正誤表

平成 29 年度原子力施設等防災対策等委託費(環境放射能水準調査(放射能分析))事業報告書(29 水準委報告 002 平成 30 年(2018 年)3 月)

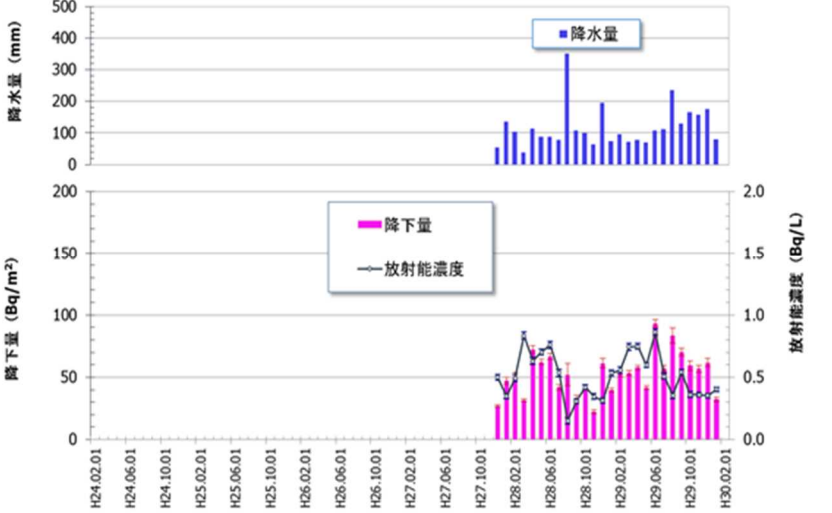
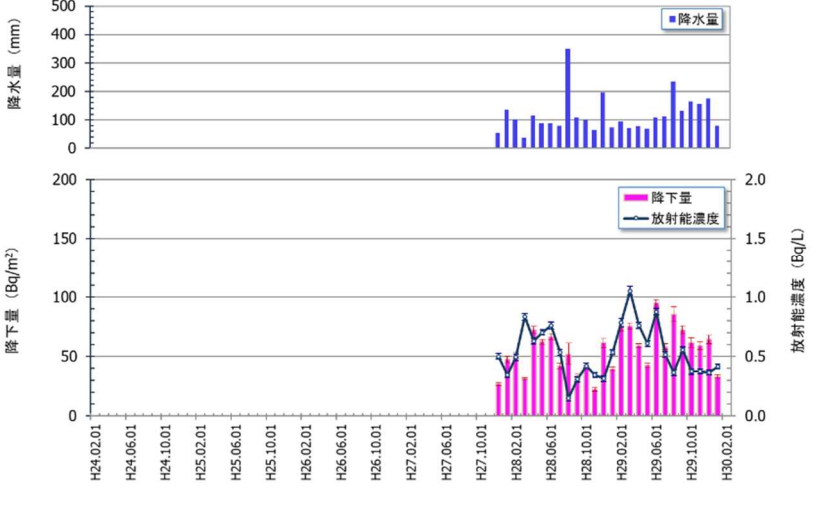
頁	誤	正
p. 21	<p style="text-align: center;">誤</p>  <p style="text-align: center;">図 2-3-1 月間降水中のトリチウム濃度及び降下量 (むつ市)</p>	<p style="text-align: center;">正</p>  <p style="text-align: center;">図 2-3-1 月間降水中のトリチウム濃度及び降下量 (むつ市)</p>
p. 22	 <p style="text-align: center;">図 2-3-2 月間降水中のトリチウム濃度及び降下量 (福島市)</p>	 <p style="text-align: center;">図 2-3-2 月間降水中のトリチウム濃度及び降下量 (福島市)</p>

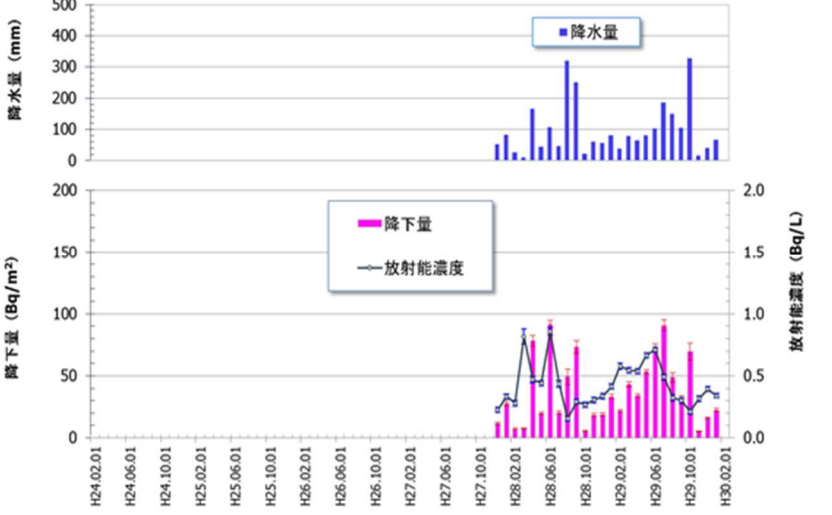
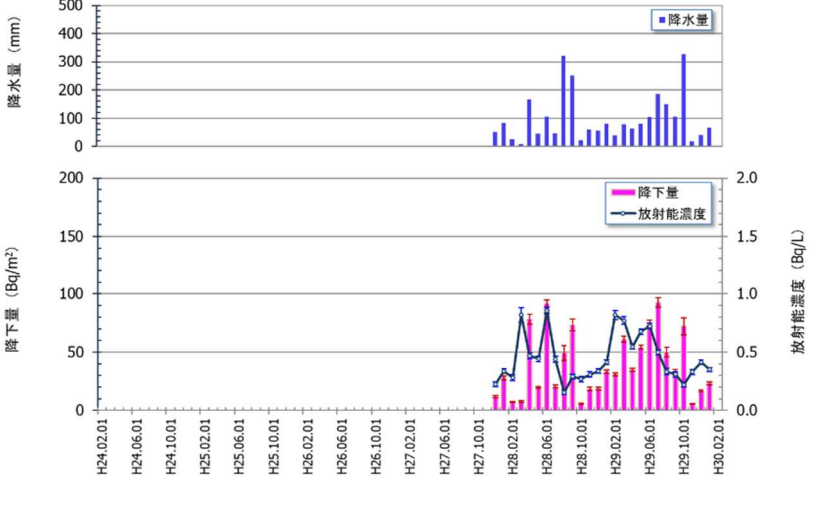
頁	誤	正
p. 22	<p style="text-align: center;">誤</p>  <p style="text-align: center;">図 2-3-3 月間降水中のトリチウム濃度及び降下量 (千葉県)</p>	<p style="text-align: center;">正</p>  <p style="text-align: center;">図 2-3-3 月間降水中のトリチウム濃度及び降下量 (千葉県)</p>
p. 23	 <p style="text-align: center;">図 2-3-4 月間降水中のトリチウム濃度及び降下量 (京都市)</p>	 <p style="text-align: center;">図 2-3-4 月間降水中のトリチウム濃度及び降下量 (京都市)</p>
